意見一覧

1. 建設省告示第1441号・第1442号(避難安全検証法) 関係

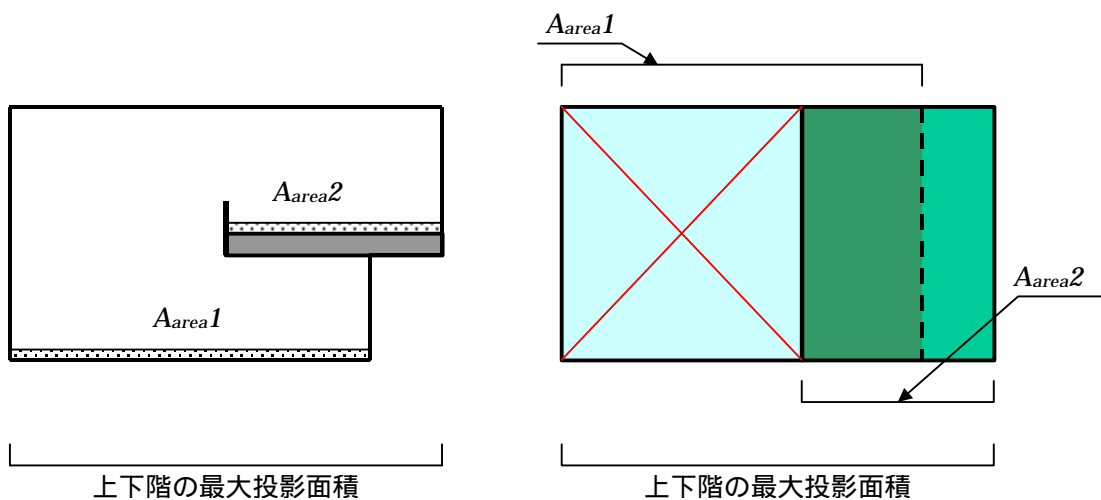
1	居室計算において、 t_{start} の根拠となる A_{area} の算定方法が不明確な部分がある。
---	--

下図のように、吹抜けで構成された2層に渡る居室の場合、設計時に A_{area} の算定方法がわからず計算できない。

と考えられるだろうか。しかし、上階は下階の平面の中に入り込む形状と常になるわけではなく、はみ出している場合もありうる。

そこで、一番安全側をとって、上下階の最大投影面積を t_{start} の根拠となる A_{area} と考えられないだろうか。

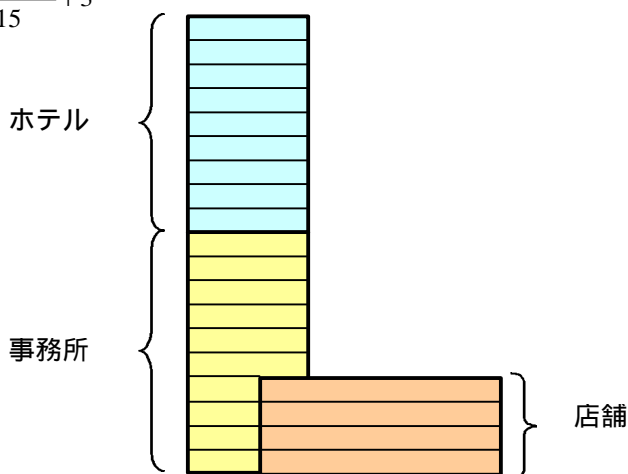
2	全館避難計算において、複数用途が混在している場合の t_{start} の決定方法について明らかにしてほしい
---	--

下図の例のような複合用途建物で、全館避難安全検証法を用いる場合の避難開始時間の算定は

となり、用途ごとに違い、どちらの算定式を用いばよいか明確でない

が考えられるが、どちらの方法をとっても、根拠がはっきりとしない

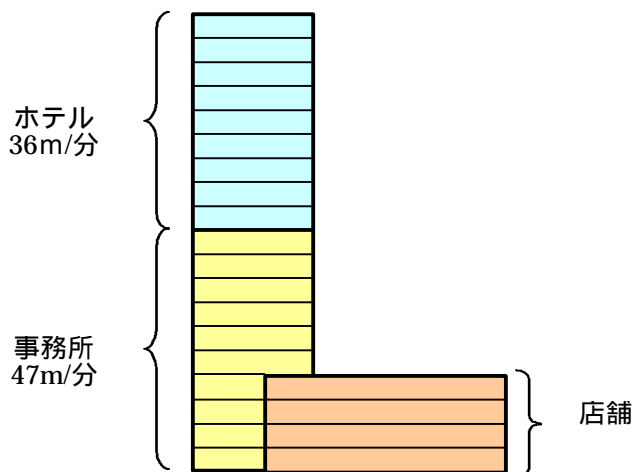
3	複数用途が混在している場合の階段歩行速度の決定方法について明らかにしてほしい
---	--

右図の例のような複合用途建物において、直通階段を上部のホテル部分と下部の事務所部分で共有している場合、階段内の歩行速度はホテル用途部分(36m/分 下り)・事務所部分(47m/分 下り)と違うため、どの数値を採用すべきか明確ではない。決定方法について明らかにしてほしい。

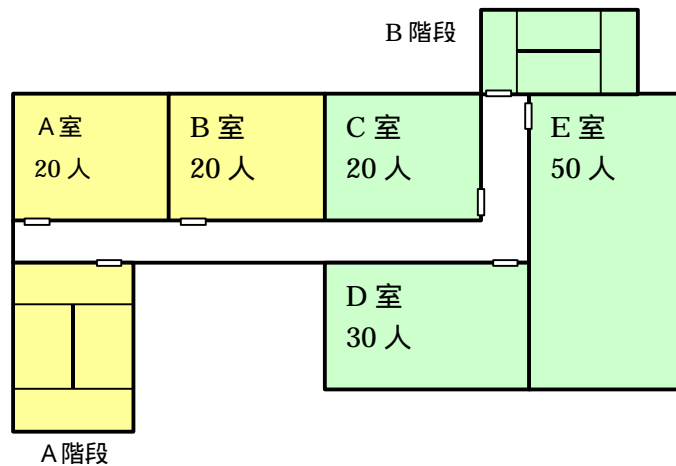
6	階避難計算において、すべての階段に均等避難配分されるかのような A_{load} の算定の考え方を是正すべきである。
---	--

下図の例のように各居室から直通階段が均等に配置されていない計画の場合、各階段が負担する避難者数の割合は必ずしも均等にはならず、また、階段手前の経路上のネックや、階段ごとに滞留が考慮されないため、計画によっては甘い結果になる場合がある。

階段幅が確保されたA階段は、出口に近いA室・B室の40人が避難に利用し、階段幅の小さいB階段は出口に近いC室・D室・E室の100人が避難に利用される可能性が高い。この場合、A階段では滞留が起こらず階段扉の有効流動係数は大きく、B階段では、滞留が起こり階段扉の有効流動係数は小さくなり、扉通過時間は大きくなる。

しかし、告示の算定方法に従うと、階段の避難性能に応じて一様に避難することになっているので、C室・D室・E室の避難者がわざわざ遠い位置にあるA階段を利用することになってしまうばかりか、平均して避難した結果、扉通過時間が小さく算定される。

よって、階段ごとに負担者人数を考慮した A_{load} の算定の考え方をとり、扉通過時間を算定すべきである。

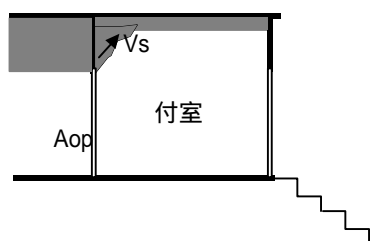
7	特定防火設備設置時の漏煙量の算定方法 $0.2A_{op}$ (もしくは $2A_{op}$) は適当でないと思われる。
---	---

火災室からの煙の漏れ量の算定で、二号防火設備である場合には漏煙量が $0.2 A_{op}$ ($m^3/分$) 一号 $2 A_{op}$ ($m^3/分$) となっているが、これはどちらも扉が閉鎖された状態の想定値と考えられる。避難時間との比較を行う検証において、避難経路上の防火設備が全て閉まって

しかし、ルート A の仕様規定では必要排煙量を $240 m^3/分 (= 4 m^3/秒)$ と定めており、ルート B の必要排煙量をこれと比較すると (イ) では $1/600$ 、(ロ) では $1/60$ と大変小さい値になる。その少ない煙侵入量を排出するために少しの排煙量を計画すれば、長時間の安全が確保できると評価されてしまうことから、付室の安全性は以前の法規レベルよりも低くなったと言わざるを得ず、基準の連続性の観点からも問題が多いと考えられる。

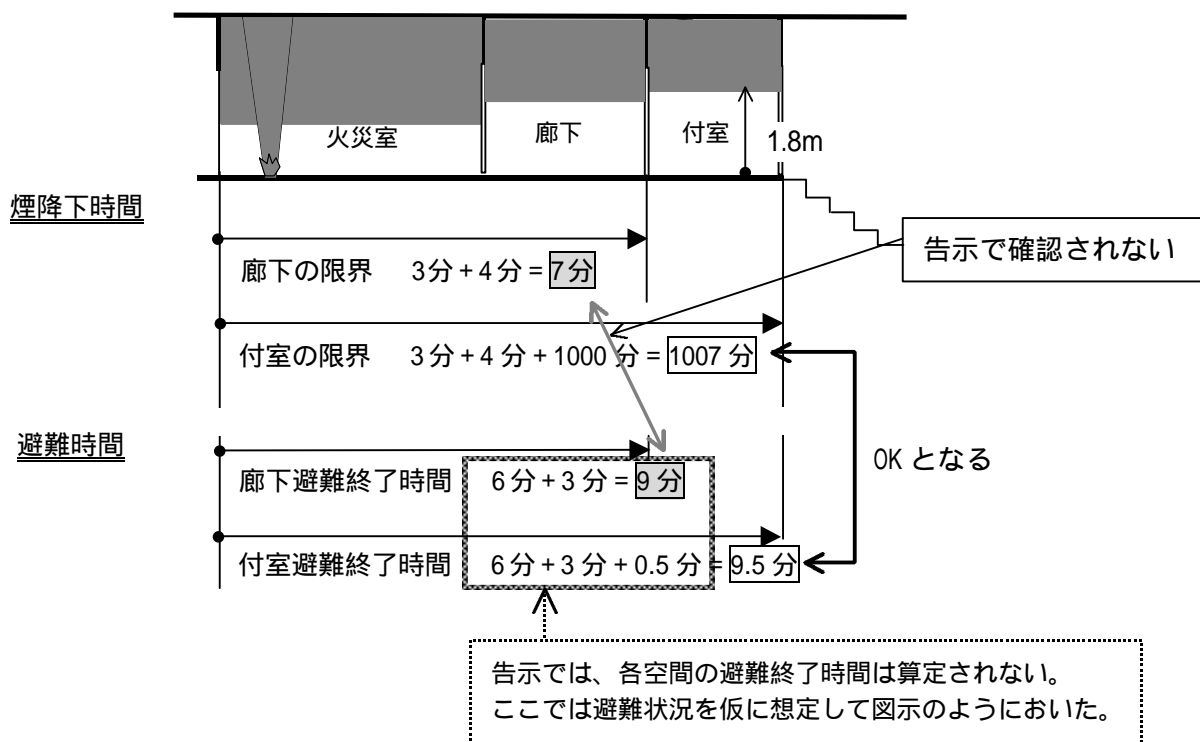
8	煙降下時間 t_s を単純加算する計算方法は、経路途中の避難安全性を考慮したものに是正すべきである。
---	--

施行令 129 条の 2 の 2 では、経路途中の各々の室の安全性を確認することとなっている。告示第 1441 号（ルート B）の階避難安全検証では、階段へ流入完了する階避難時間と各避難経路上の煙降下時間を合算して求める階煙降下時間を単純比較するようになっている。

例えば次の例のような場合、避難経路途中の段階で「避難時間 > 煙降下時間」となっているが、階避難終了段階では「避難時間 < 煙降下時間」となっている。ルート B では階避難終了時の時間比較のみで安全判断を行うため、廊下における避難者の安全が確認されなくても階避難安全性が確認されたことになってしまう。

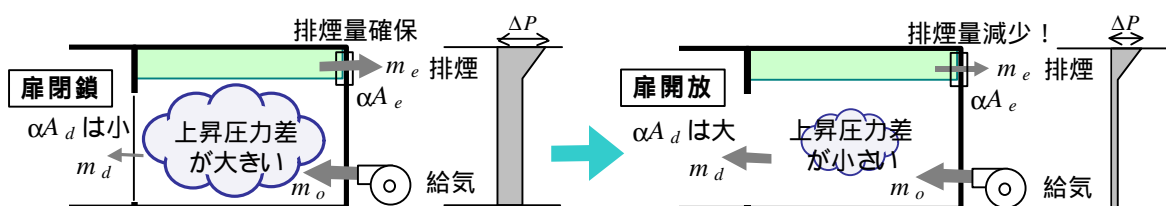
10	扉開放が予想される避難経路上の空間に第2種排煙方式を採用すべきでない。
----	-------------------------------------

廊下や付室など避難経路では避難中扉は開くと考えるのが自然である。また、第2種排煙の排煙量の下限は室面積から定まるが、廊下や付室は居室に比べて一般に小面積であることが多く、下限値に近い少ない排煙量で計画される場合も多く見受けられる。

第2種排煙は、扉が閉鎖されている状態では排煙口での圧力差が大きいので排煙量も十分確保されると考えられるが、扉が開放されると開いた扉から多くの漏れが生じるため圧力差は小さくなり、排煙口からの排煙量が減少する。従って扉開放の確率の高い室に第2種排煙を採用し少ない排煙量を設計した場合には、扉開放により告示の規定排煙量が確保できない危険性が予測される。

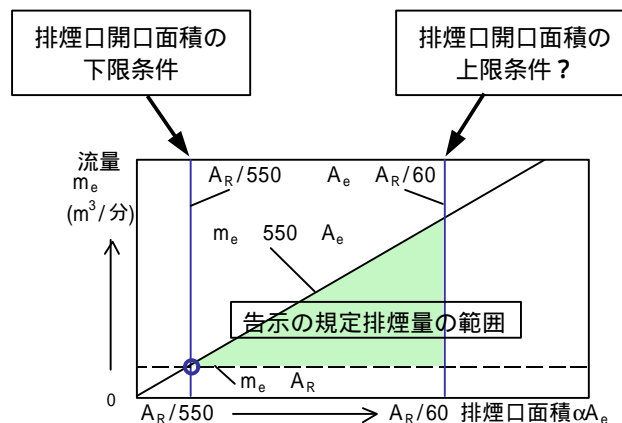
1 4	排煙口の開口面積について条件の上限を規定している理由が不明である。
-----	-----------------------------------

排煙口の開口面積について告示には次のような条件が示されている。

があり、この排煙量規定から排煙口開口面積の下限条件 $A_R / 550$ A_e は導き出されるが、上限条件 A_e $A_R / 60$ の設定根拠は明らかでない。(不必要と考えられる。)

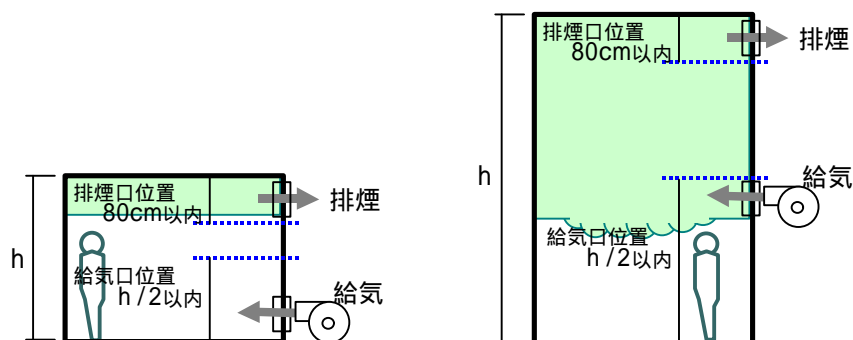
16	給気口の位置は、当該室の壁の床面からの高さが 1.8m 以下の部分に設けることとすべきである。
----	---

告示では、「給気口の位置は、当該室の壁の下部（床面からの高さが天井高さの 2 分の 1 未満の部分）に設けること」とある。しかしこの規定に従って、天井が高い室で天井高さの 1/2 の位置に給気口を設けた場合、避難が終了する以前に、煙層が給気口の位置まで降下し、給気によって煙層を乱してしまう恐れがある。
